ENQUÊTE PUBLIQUE
**Réaménagement de l'échangeur N°9 dit « de Corbeville »
sur le territoire des communes d'Orsay, de Saclay et de Gif sur Yvette**

Avis de l'ASEOR

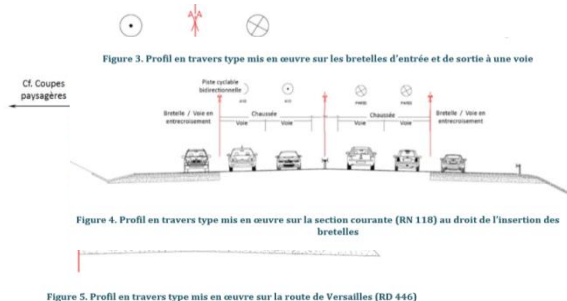
- Ce problème d'écoulement se répercutera de façon directe sur les bretelles de sortie de la RN 118 en provoquant des remontées de files très importantes allant jusqu'à 1km. Mais pourquoi pas 2 km ?

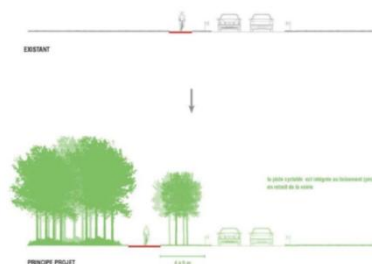
- En particulier dans la rue de Versailles avec la piste cyclable bidirectionnelle au milieu de la RN 118. Il est difficile de comprendre les nouvelles caractéristiques de cette rue. Une piste cyclable dans le sens de la montée et un trottoir sont intégrés à l'aménagement des modes doux (et le sens de la descente). Bidirectionnelle, sens montée sans descente ?

Figure 6. Profil en travers type mis en œuvre pour l'impasse des Mâriers

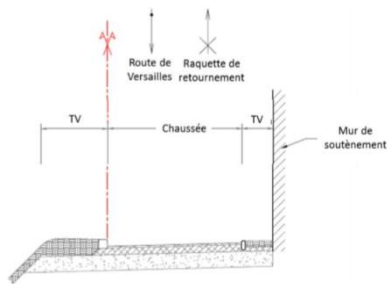
Il est prévu un élargissement de la RN118 de plus de 5 mètres du côté de l'impasse.

Peut-on comprendre que l'emprise sur les terrains privés sera du même ordre de grandeur ?

Figure 139. Solution envisagée pour les modes doux – schéma général

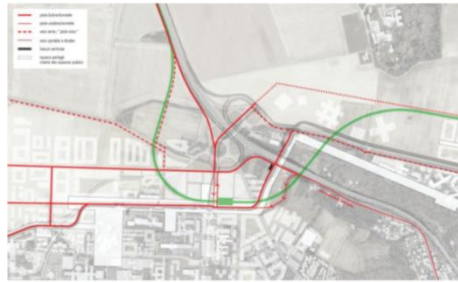
Bonne ou fausse bonne idée cette liaison verticale en mode doux qui mène de la rue de Versailles sur le pont du transport en site propre ? N'y a-t-il pas d'autres solutions mieux adaptée ?
